Bestyrelsesmøde 13. september 2024

Pkt. 10. Høringsvar til miljøkonsekvensvurdering af metrolinje M5

Høringsvar vedrørende miljøkonsekvensrapport for mulig ny metrolinje M5

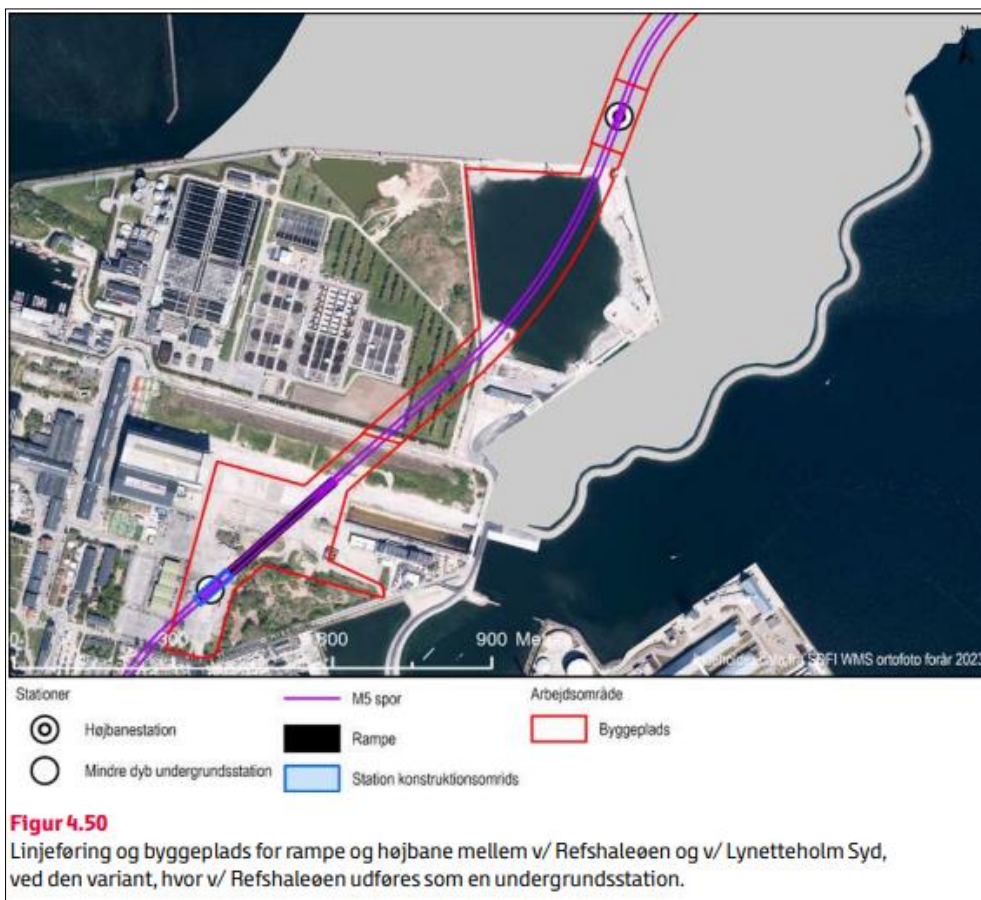
Omfanget af areal til byggeplads mv. fremgår af figur 4.36 på side 80 i miljøkonsekvensrapporten for sydlig løsning med højbane fra Prags Boulevard til Refshaleøen. Her er der forventet byggeplads helt op til eksisterende tankanlæg på Renseanlæg Lynetten.

I den foreslåede løsning for M5 er der taget udgangspunkt i en højbaneløsning fra Refshaleøen over Lynetteholm. Stationen Refshaleøen udføres som en højbanestation. På kortet side 80 i miljøkonsekvensrapporten fremgår det, hvilket areal der forventes påvirket på BIOFOS' matrikel både under byggefasen og placering af de to spor. BIOFOS skal i denne forbindelse bemærke, at det anses for overordentligt vanskeligt at udføre anlæggelse af højbanen så tæt på det eksisterende anlæg. Det er ganske få meter, der er mellem byggepladsafgrænsningen, placeringen af sporet og en del af renseanlæggets tanke, der kontinuerligt er i drift. Det er derfor BIOFOS' vurdering, at risikoen for utilsigtede hændelser er stor, og at dette kan betyde uheld og forringet drift på renseanlægget.

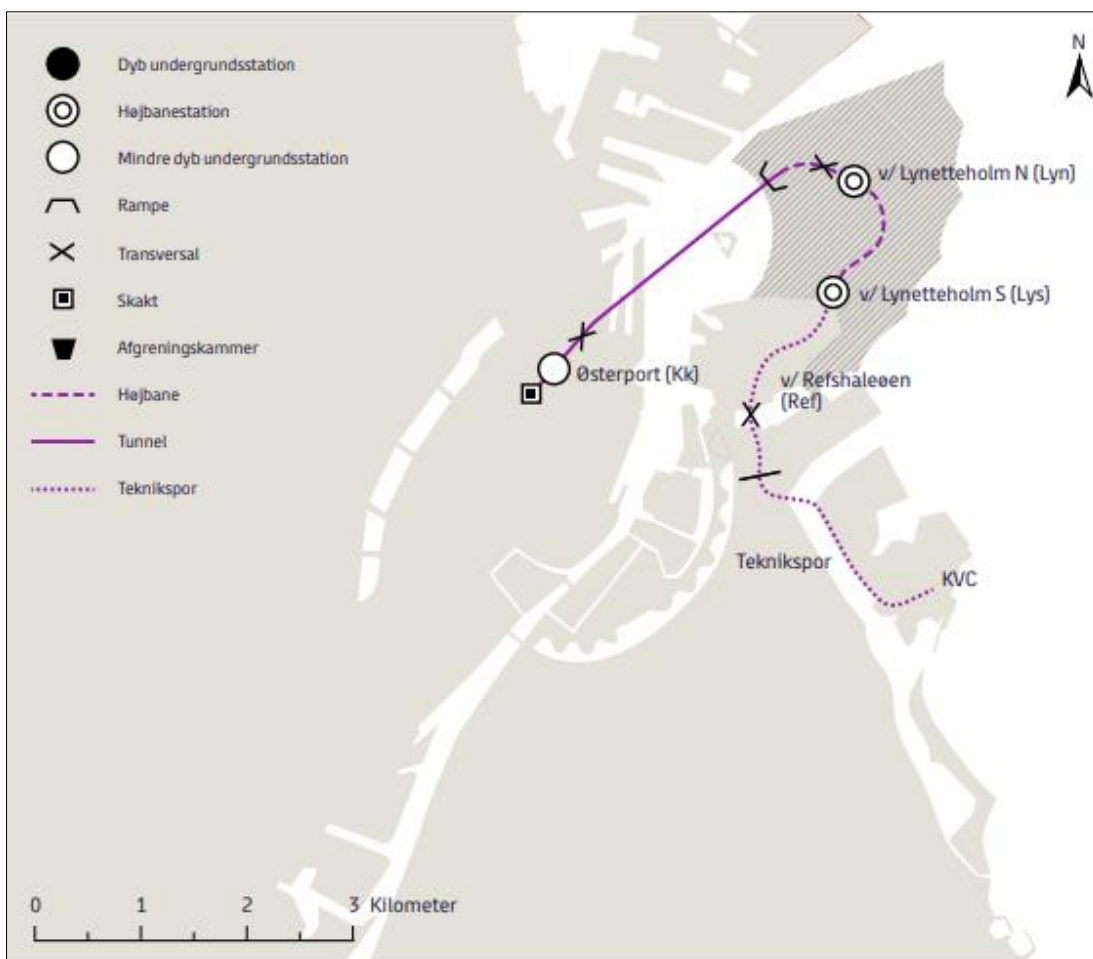
Som det fremgår af figur 4.50 på side 90 i miljøkonsekvensrapporten for sydlig løsning med valg af tunnelløsning fra Prags Boulevard til Refshaleøen, påvirker denne løsning i langt mindre grad Renseanlæg Lynetten.

Som variant til sydlig løsning er en løsning, hvor strækningen fra Prags Boulevard til Refshaleøen udføres som tunnel, og stationen Refshaleøen dermed udføres som underjordisk station. Som det fremgår af kortet på side 90 i miljøkonsekvensrapporten, vil denne løsning have en meget mindre påvirkning af BIOFOS' matrikel og dermed BIOFOS' muligheder for at udvikle og drifte renseanlægget. Med denne løsning skabes der markant længere afstand mellem de eksisterende anlægsdele på Renseanlæg Lynetten til både byggepladsarealet og til selve højbanen, hvorfor risikoen for uheld og driftsforstyrrelser for renseanlægget i dette scenarie vurderes at være langt mindre.

Figur 2.3

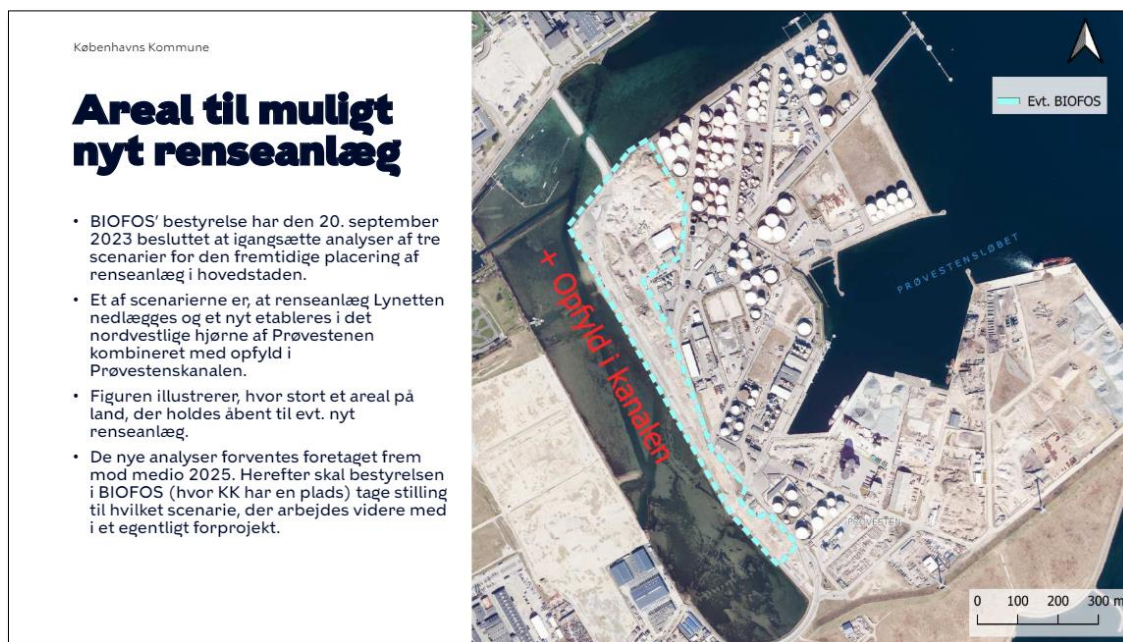
Af figur 2.3 på side 13 i miljøkonsekvensrapporten fremgår metrolinjevarianten "nordlig løsning". Her fremgår det, at metrolinjen både vil påvirke Renseanlæg Lynetten samt Prøvestenen. Langs den vestlige del af Prøvestenen planlægges et terrængående teknikspor.

I forbindelse med den igangværende analyse af mulige placering af renseanlæg i hovedstadsområdet er det BIOFOS' vurdering, at nordlig løsning med et teknikspor over Prøvestenen sandsynligvis vanskeliggør realiseringen af et renseanlæg på Prøvestenen.

Det fremgår af figur 4.3. på side 63 i miljøkonsekvensrapporten, at nordlig løsning vil indeholde et teknikspor udført som højbane (viadukt) over BIOFOS’ matrikel på Refshalevej 250. Det fremgår ikke tydeligt af miljøkonsekvensrapporten, i hvilket omfang denne løsning vil påvirke BIOFOS’ arealer.

Det er BIOFOS’ vurdering, at det er vanskeligt at bygge et renseanlæg rundt om et teknikspor, der i henhold til figur 4.55 i miljøkonsekvensrapporten påtænkes udført som et terrænspor.
